**AVIS RELATIF À LA PROTECTION
CONTRE LES EVENTUELS EFFETS NOCIFS ET NUISANCES
PROVOQUÉS PAR LES RAYONNEMENTS NON IONISANTS
GÉNÉRÉS PAR DES ANTENNES ÉMETTRICES STATIONNAIRES**

Commune : MEIX-DEVANT-VIRTON - Exploitant : PROXIMUS

Référence exploitant : 63MXV_04

Rapport n° 302 / 2025

Figure 1 : Vue en plan des lieux de séjour et des points de contrôle

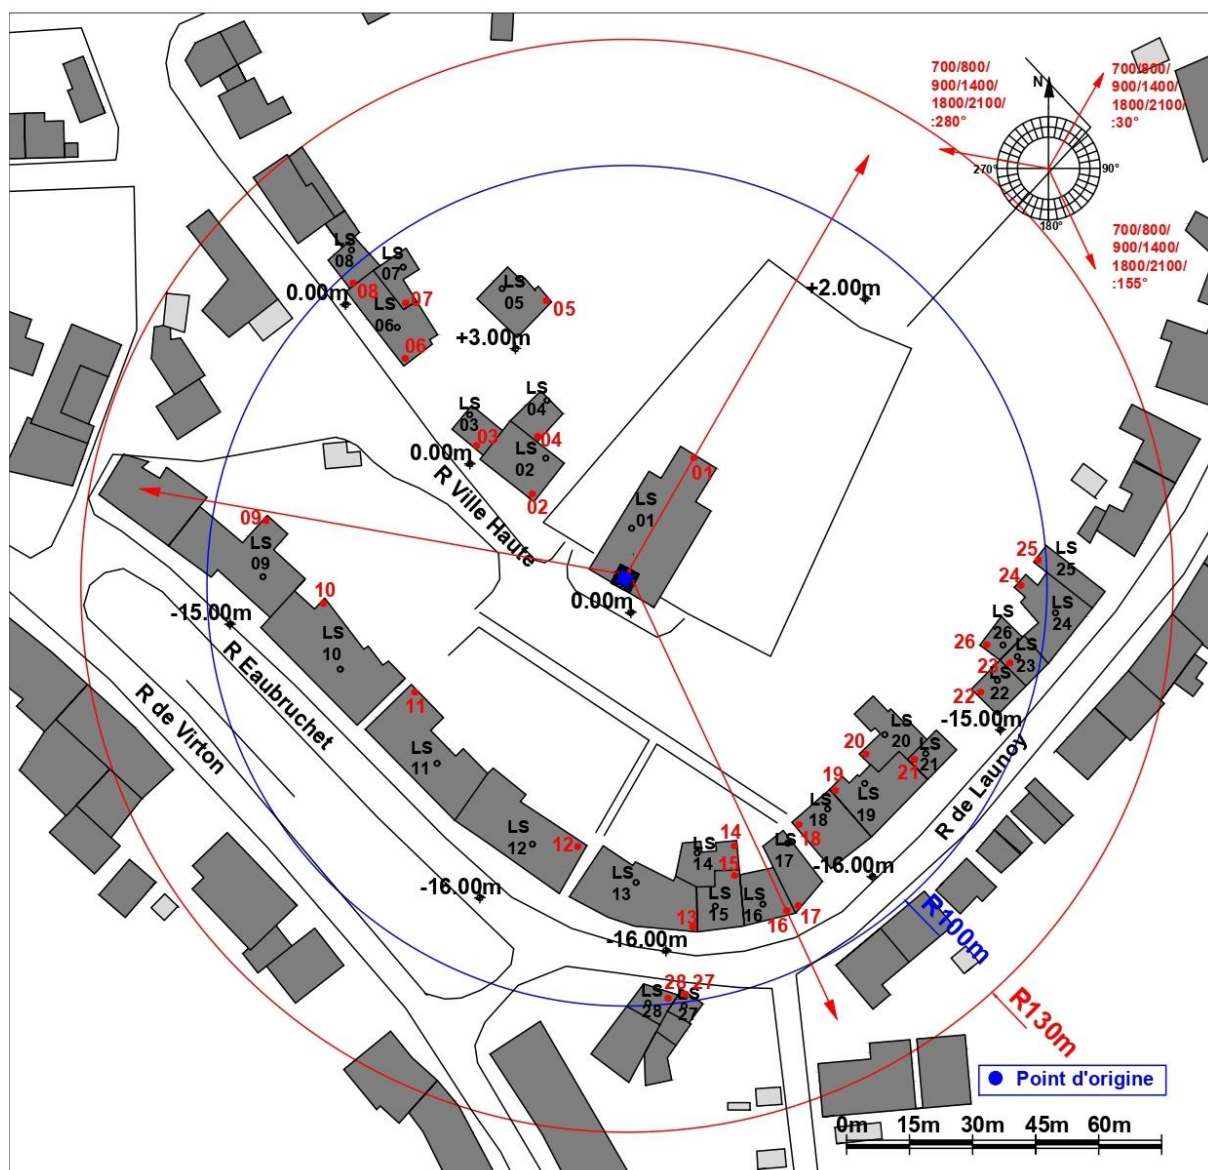
Les fréquences d'émission, la puissance rayonnée par chacune des antennes et leur gain permettent de déterminer le rayon de la zone à analyser. Tout dépassement de la limite par installation est exclu en dehors de cette zone. Le tableau 2 reprend les 35 LS² pour lesquels l'indice d'exposition est le plus élevé. Les différentes colonnes indiquent :

- le numéro du point de contrôle repris sur un des plans de la figure 1;
- le numéro du LS dans lequel se trouve le point de contrôle de la 1^{ère} colonne ;
- l'atténuation d'obstacle prise en compte pour le calcul de l'indice d'exposition dans le LS ;
- le résultat du calcul de l'indice d'exposition.

En ce qui concerne les antennes de l'installation mentionnées dans le tableau 1, la distance maximale à laquelle la limite pourrait être atteinte, à l'extérieur, est égale à 84,9 m. S'il n'y a pas de LS à une distance inférieure, les antennes respectent forcément la limite d'immission.

Dans le cas des LS situés à l'intérieur des bâtiments, une atténuation d'obstacle est prise en compte et il en résulte que la distance maximale à laquelle la limite pourrait être atteinte se réduit à 60,1 m.

Les résultats de l'évaluation décrite au paragraphe 4 indiquent que les antennes émettrices stationnaires de l'installation faisant l'objet du présent avis ne produisent pas, dans un lieu de séjour, un rayonnement électromagnétique maximum supérieur aux limites fixées à l'article 4 du décret.

Figure 2 : Vue en plan des installations d'antennes dans un rayon de 300 mètres autour de l'installation faisant l'objet de la demande d'avis

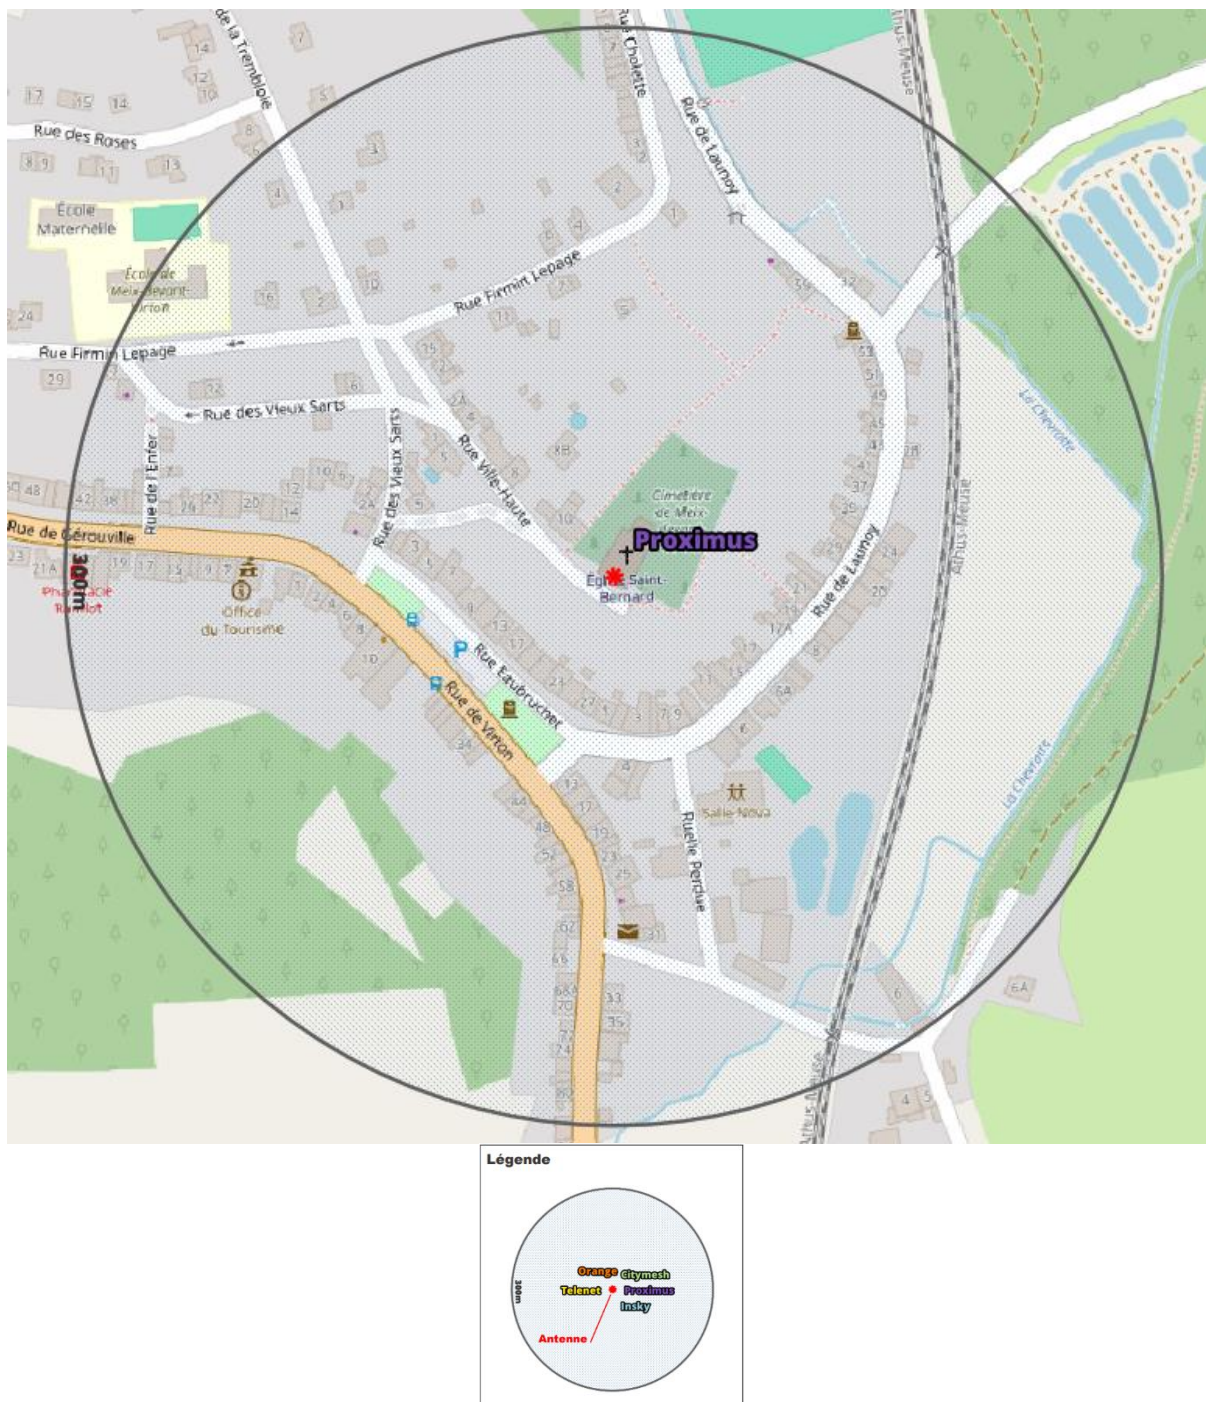
Le plan en projection verticale de la figure 2 indique la localisation des installations d'antennes émettrices stationnaires visées par le décret et situées dans un rayon de 300 mètres autour de l'installation référencée dans le paragraphe 2 et localisée au centre du cercle. Les données de localisation de ces antennes et les avis correspondant sont accessibles via le cadastre en ligne des antennes émettrices stationnaires⁸. Les installations prises en compte dans l'évaluation du respect de la limite cumulative sont les installations d'antennes émettrices déclarées en service par l'exploitant à la date du présent avis, à l'exception de l'installation référencée dans le paragraphe 2 et éventuellement d'autres installations ayant fait l'objet d'une demande d'avis à la même date et qui sont situées à l'intérieur de la zone de 300 mètres de rayon.

- a) il y a au plus 4 installations d'antennes émettrices stationnaires présentes dans la zone d'évaluation de 300 mètres de rayon représentée dans la figure 2, y inclus l'installation référencée dans le paragraphe 2 : la limite cumulative définie à l'article 4, §2 du décret est

- c) dans tous les autres cas, il a été vérifié que la limite cumulative définie à l'article 4, §2 du décret n'est pas dépassée dans les lieux de séjour sur base du nombre d'installations localisées dans la zone d'évaluation de 300 mètres de rayon représentée dans la figure 2, de leur localisation ainsi que des données inscrites dans la figure 1 et au paragraphe 4 du présent avis et dans les avis attestant le respect de la limite par installation ou de la limite abrogée de 3 V/m relatifs aux autres installations reprises dans la figure 2.

Compte tenu des considérations ci-dessus, il apparaît que l'intensité du rayonnement électromagnétique généré, dans les lieux de séjour situés dans un rayon de 300 mètres autour de l'installation référencée dans le paragraphe 2, par l'ensemble des antennes émettrices stationnaires de l'ensemble des exploitants du même site d'antennes émettrices stationnaires respecte la limite fixée à l'article 4, § 2 du décret.
